2.1 (1) 陸域 一評価概要一

2.4 敷地周辺陸域(30km範囲)の断層の評価

2.4.1.3 令和6年能登半島地震における富来川南岸断層の既往評価への影響確認

2.4.1.3(4) 富来川南岸断層に関する当社調査結果 —InSAR解析—

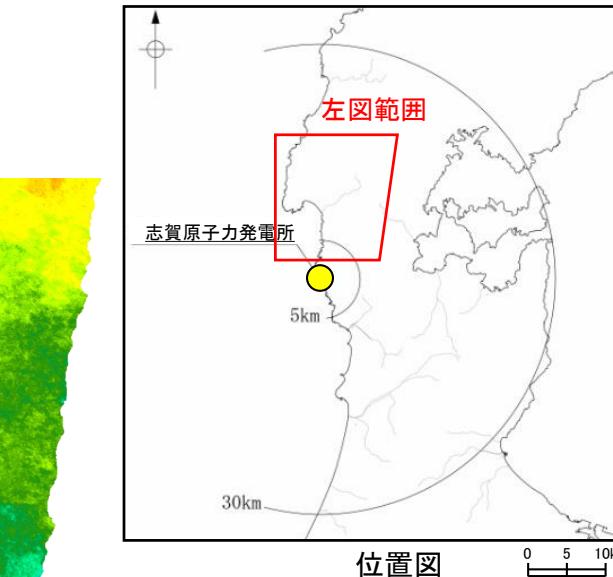
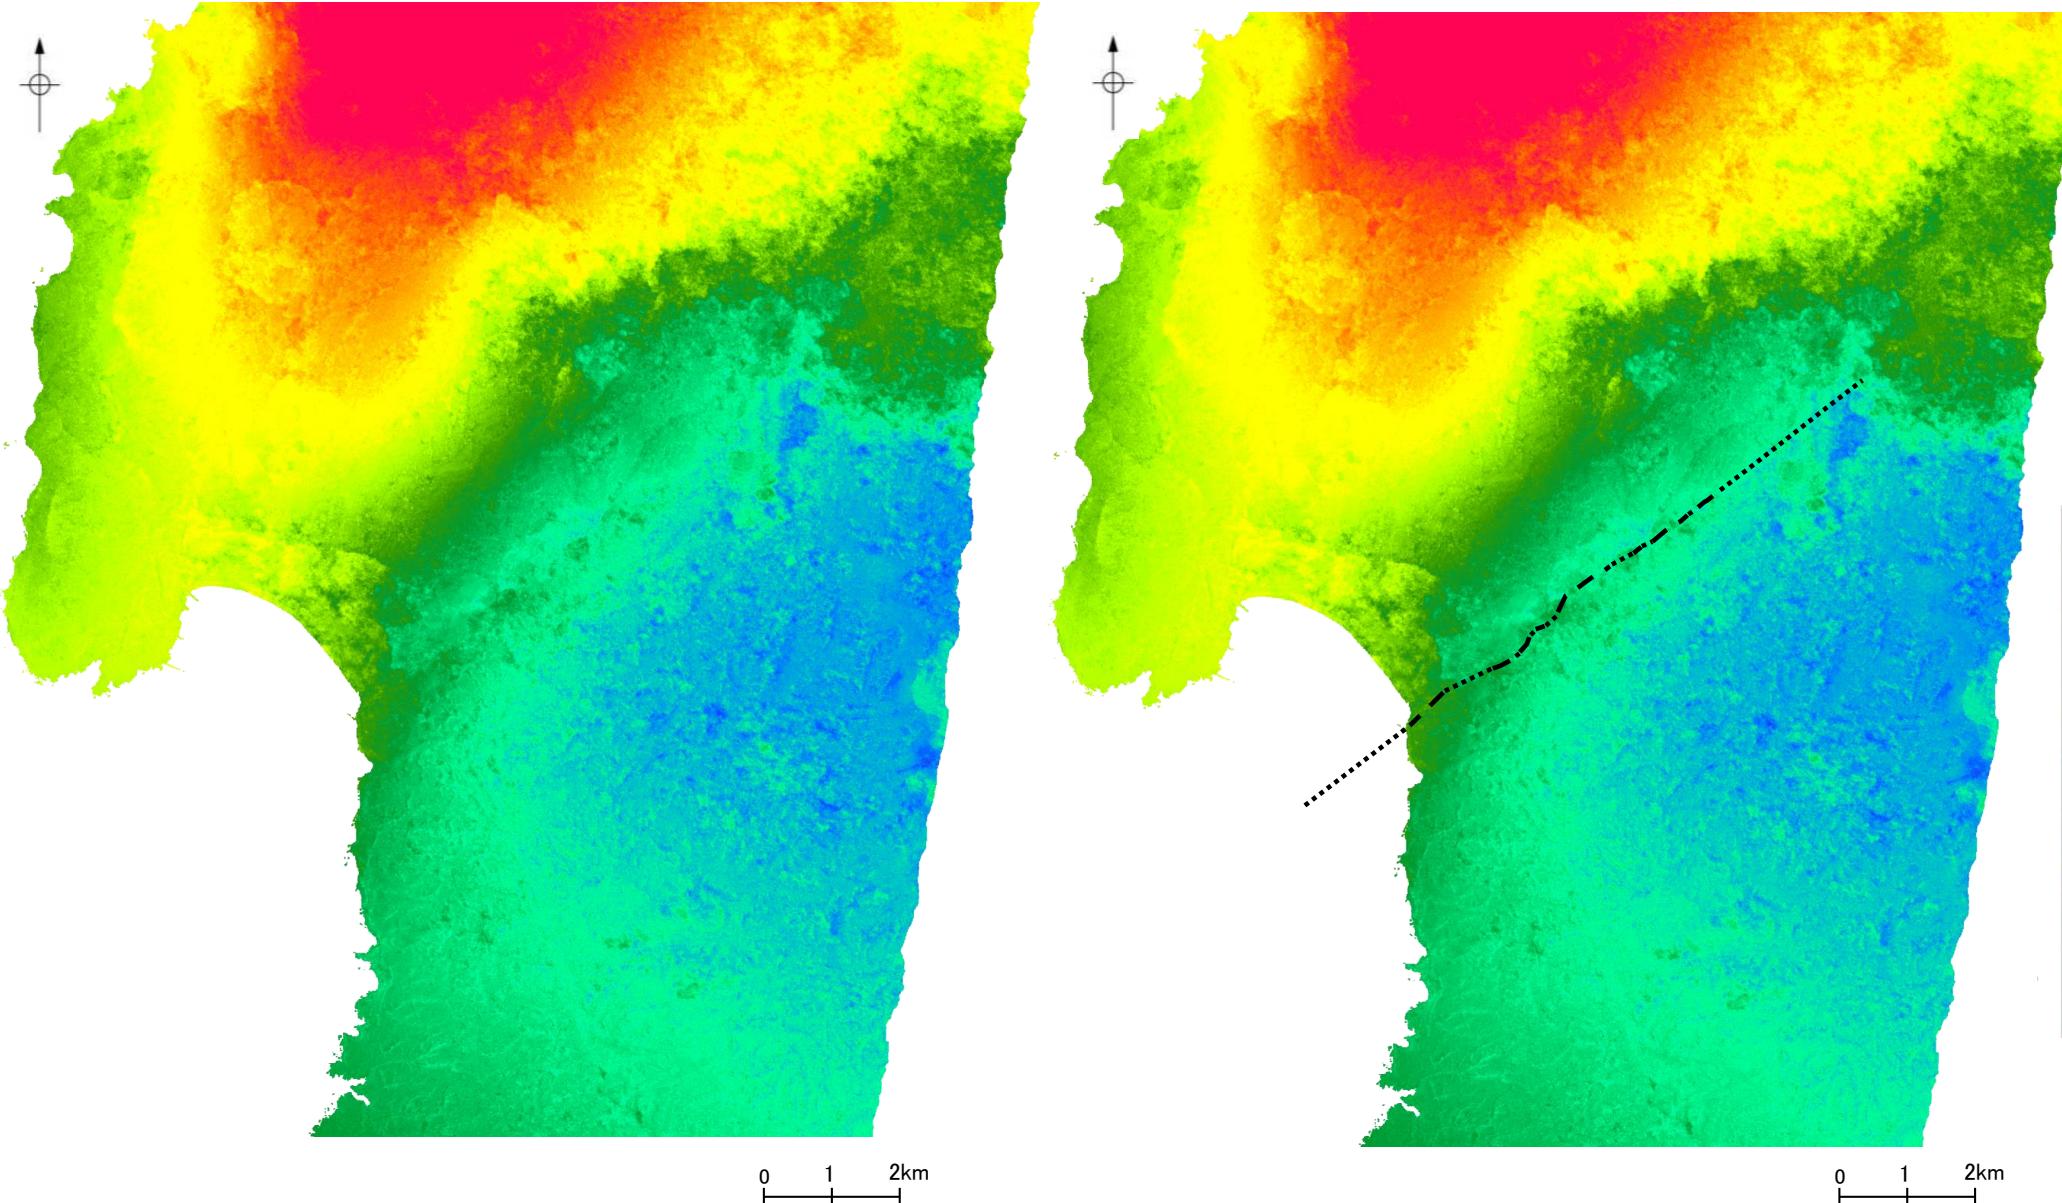
コメントNo.76の回答

- 富来川南岸断層周辺の陸域において、地震による上下方向の変位※の発生状況について、広域的かつ面的に確認するため、InSAR解析(2.5次元解析)を実施した。
- その結果、富来川南岸断層を挟んで系統的に南東側が隆起する傾向は認められず、富来川南岸断層(南東傾斜の逆断層)の活動を示唆する変位は認められない。
